**RAPPORT DE VERIFICATION PERIODIQUE
CONTRACTUELLE D'EQUIPEMENTS DIVERS**

GARDES-CORPS SUR TOIT TERRASSE DE BATIMENT

**13 – MARSEILLE
ECOLE NATIONALE SUPERIEURE MARITIME**

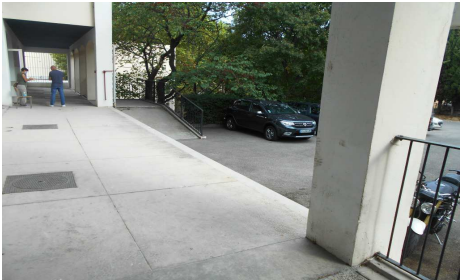
• Lieu du contrôle :	Toiture Bâtiment A
• Désignation :	Absence d'équipement
• Marque :	Non renseigné
• Marquage NF E 85-016 :	Non
• Numéro de série ou repère client :	
• Longueur :	
• Observation(s) :	Sécuriser l'accès en toiture et déposer les échelles métalliques
• Résultat de la vérification :	Non satisfaisant
